柏崎刈羽原子力発電所 1号機非常用取水路の 損傷および段差に関する補修計画について

平成20年11月28日

東京電力

1号機立入検査（第1回）（平成20年10月23日実施）における指示事項

指示事項

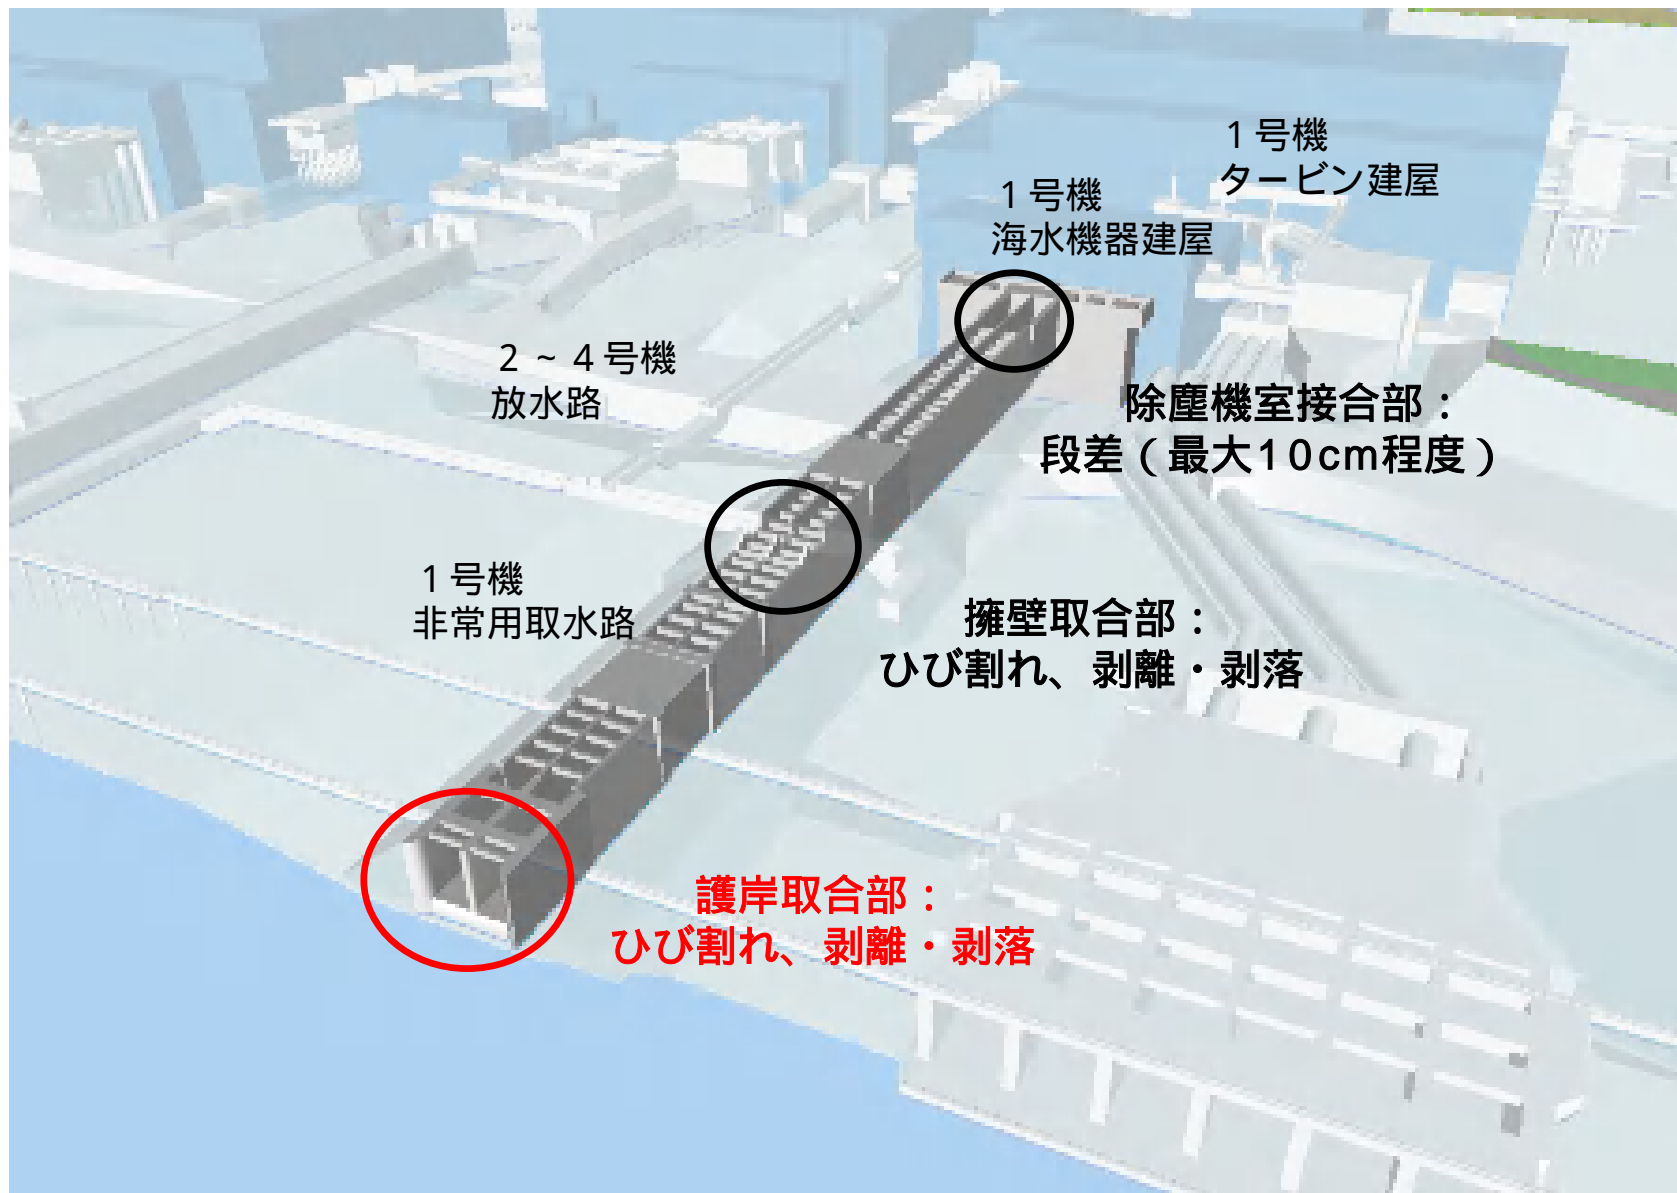
1) 護岸取合部のA系及びB系の側壁に亀裂が発生し、側壁から微量の漏水が認められた。取水機能に影響はないが、早急に補修計画を作成し、保安院に報告すること。

2) 水路途中の擁壁取合部のA系及びB系の側壁に亀裂が発生し、B系の側壁に剥離・剥落が認められた。取水機能に影響はないが、早急に補修計画を作成し、保安院に報告すること。

3) 海水機器建屋に最も近い取水路のブロックが10cm程度沈降しているため、その影響、対策を検討すること。
